発行元 / 品質保証部 品質保証課

## 部 品 変 更

リヤ観音ドア内側上部 ドリップレール追加

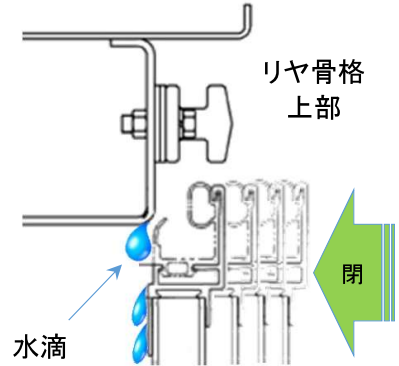
リヤ観音ドアの開閉時における、門口からの水滴付着を抑制するため、リヤドア上部に水滴を受けるドリップレールを追加し、雨ダレ防止の改良を図りました。

A: ドアを開いた際に門口に滴った水滴が、ドアを閉めた時のウエザーストリップに触れ、ドア内側を水滴が伝って垂れてしまう現象のことです。  
そのことにより、ドアの内側に黒い雨筋が付くことがあります。

## 2 外 観 識 別

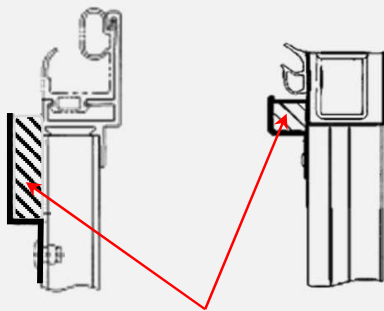
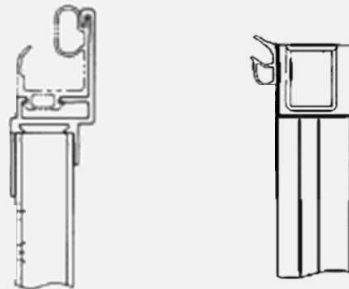
### 改良品

ドリップレール追加

### 従来品

※ドリップレール未装着のドアにも後付けは可能です。(ドリップレール未装着のドアに取付する場合には、後付専用のタイプとなります。)
